INTERPELACJA

W imieniu mieszkańców Gminy Raszyn składamy na Pana ręce interpelację dotyczącą dostosowania **ul. Pruszkowskiej** w miejscowości Raszyn do realnych wyzwań, z którymi w najbliższym czasie będziemy – jako mieszkańcy tej miejscowości - musieli się zmierzyć.

W odpowiedzi na interpelację Pana Rafała Sieradzkiego - Radnego Powiatu Pruszkowskiego z 28 maja 2020 r., uprzejmie wyjaśniam:

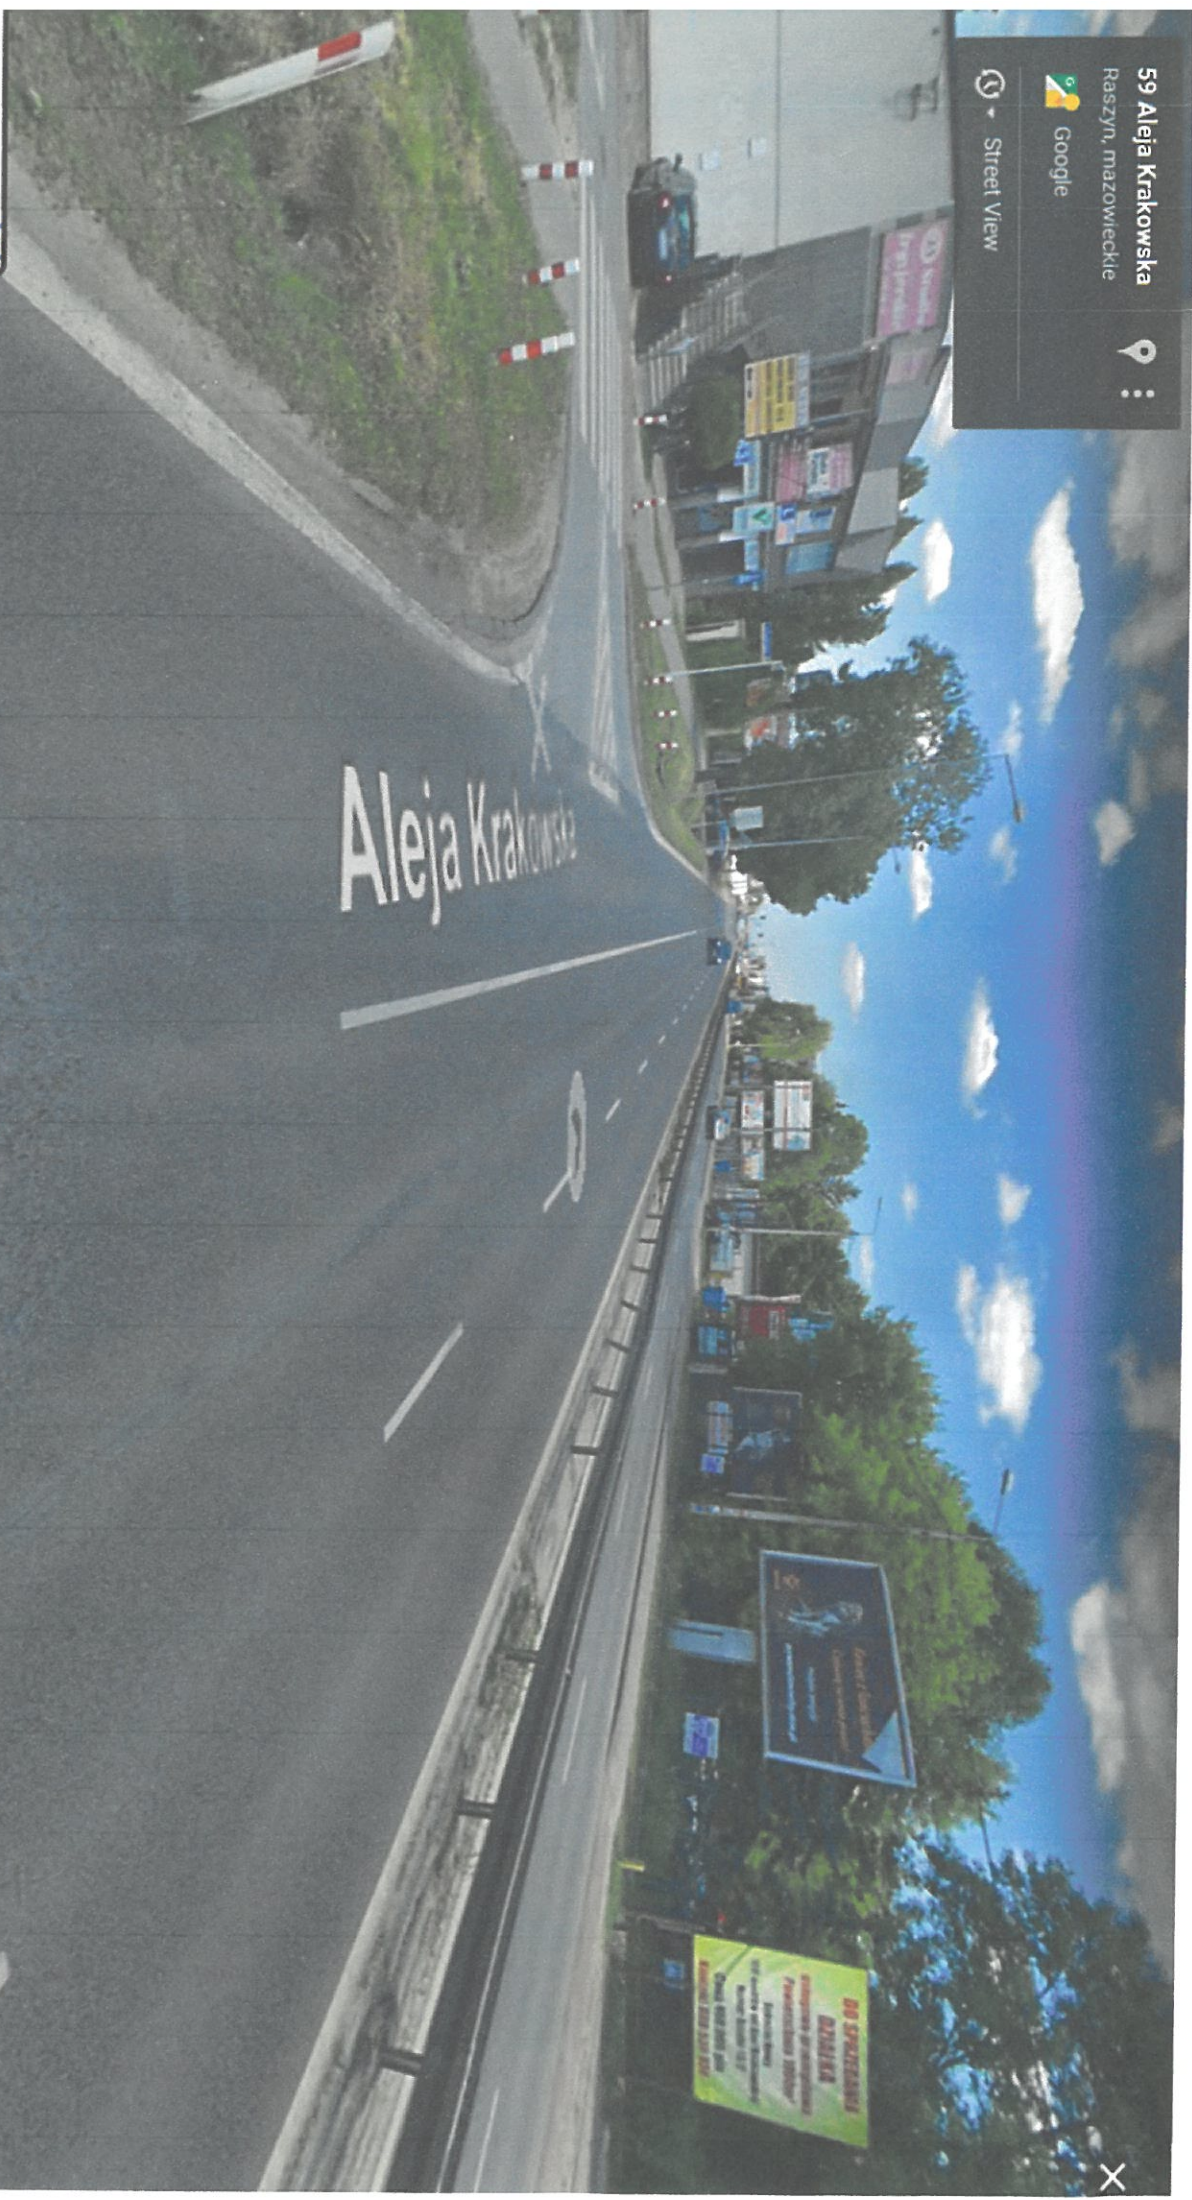
1. **Wykonanie lewoskrętu z ul. Pruszkowskiej w Al. Krakowską** – w celu udrożnienia ruchu proszę o stworzenie możliwości mieszkańcom Raszyna lewoskrętu z ul. Pruszkowskiej w Al. Krakowską w kierunku Warszawy. Ta inwestycja - ze względu na szerokość ulicy Pruszkowskiej - stanowi naturalny i główny ciąg komunikacyjny dla Raszyna Zachodniego i Nowych Grocholic, jest także ulicą tranzytową dla mieszkańców w gminy Michałowice. Nadmieniamy, iż wcześniej wspomniany lewoskręt funkcjonował, jednakże z uwagi na bardzo duże natężenie ruchu w al. Krakowskiej został zlikwidowany. Od chwili oddania do użytku obwodnicy Raszyna, główny ruch tranzytowy został skierowany na tę arterię i aktualnie nie ma przeciwskażeń do powrotu do stanu poprzedniego.

2. **Wyniesienie Ronda im. Ks. Jerzego Popiełuszki** – w celu wyeliminowania brawurowej jazdy i ścinania ronda w sposób stwarzający zagrożenie dla zdrowia i życia. Kierowcy jadący ul.

Pruszkowską od strony obwodnicy niezwykle często wjeżdżają na to rondo z nadmierną prędkością, co stanowi bardzo duże zagrożenie dla osób wjeżdżających na rondo z ul. Popularnej, ponieważ widoczność jest z bardzo dużym stopniem ograniczona przez ogrodzenie hotelu „Korona”. Należy nadmienić, iż przy tym rondzie znajdują się – oprócz wspomnianego hotelu – dwa ośrodki zdrowia i market spożywczy.

3. **Wykonanie progów wyspowych na wysokości Przedszkola nr 1 „Pod Topolą”** - w związku z coraz częstszym lekceważeniem przez kierowców znajdującej się w tym miejscu sygnalizacji świetlnej, a tym samym narażaniem – głównie dzieci i młodzież – na utratę życia lub zdrowia – konieczne jest wykonanie spowalniających progów wyspowych. Ważnym aspektem spowolnienia ruchu w tym miejscu jest także zlokalizowanie obok przedszkola boiska „Orlik”.

4. **Wyniesienie skrzyżowania ul. Pruszkowskiej z ul. Godebskiego** – w związku z faktem, że od lat jest to jedno z najniebezpieczniejszych skrzyżowań w tej części Raszyna, niezbędne jest wyniesienie tego skrzyżowania. Duża liczba kolizji drogowych w tym miejscu spowodowana jest przekraczaniem przez kierowców dopuszczalnej prędkości, wymuszaniem pierwszeństwa oraz znacznym ograniczeniem widoczności przez znajdujący się sklep spożywczy oraz zabudowania i ich ogrodzenia. Zdecydowanie przyczyni się to do podniesienia bezpieczeństwa zarówno pieszych jak i osób zmotoryzowanych,

Ad 1. Wykonanie lewoskrętu z ul. Pruszkowskiej w Al. Krakowską w Raszynie wiąże się z poniesieniem przez Powiat Pruszkowski znacznych kosztów (wykonanie dokumentacji technicznej, rozbudowa drogi w zakresie utworzenia pasa ruchu, ewentualna budowa sygnalizacji świetlnej, wykup gruntów). W planie budżetu na 2020 rok oraz wieloletniej prognozie finansowej na lata 2021-2024 nie uwzględniono inwestycji dotyczącej przebudowy przedmiotowego skrzyżowania.

Ad 2. W celu poprawy bezpieczeństwa rozważana jest możliwość zastosowania nasadzeń na Rondzie im. Ks. Jerzego Popiełuszki w Raszynie, tak aby ograniczyć widoczność innych wlotów/wylotów na rondo i tym samym wymusić na kierujących konieczność ograniczenia prędkości.

Ad 3. W celu obniżenia prędkości pojazdów, na wysokości Przedszkola nr 1 „Pod Topolą” w Raszynie, zamontowana została sygnalizacja świetlna. Problemy z lekceważeniem przez kierowców zamontowanej sygnalizacji świetlnej wynikają z nieprzestrzegania przepisów. Zgodnie z art. 5 ust. 1 ustawy z dnia 20 czerwca 1997 roku Prawo o ruchu drogowym (t.j. Dz. U. z 2020 poz. 110) „uczestnik ruchu i inna osoba znajdująca się na drodze są obowiązani stosować się do poleceń i sygnałów dawanych przez osoby kierujące ruchem lub uprawnione do jego kontroli, sygnałów świetlnych oraz znaków drogowych, nawet wówczas, gdy z przepisów ustawy wynika inny sposób zachowania niż nakazany przez te osoby, sygnały świetlne lub znaki drogowe”. Nieprzestrzeganie wskazanych regulacji, naruszające bezpieczeństwo w ruchu drogowym, pozostaje wykroczeniem i podlega ściganiu przez organy powołane do utrzymania bezpieczeństwa i porządku w ruchu drogowym. Pismo z prośbą o podjęcie działań zmierzających do wyegzekwowania od kierowców stosowania się do obowiązującej organizacji ruchu zostało przesłane do Komisariatu Policji w Raszynie.

Ad 4. W celu poprawy bezpieczeństwa na skrzyżowaniu ul. Pruszkowskiej z ul. Godebskiego w Raszynie rozważana jest możliwość zastosowania wyniesionego przejścia dla pieszych lub zastosowania progów zwalniających.
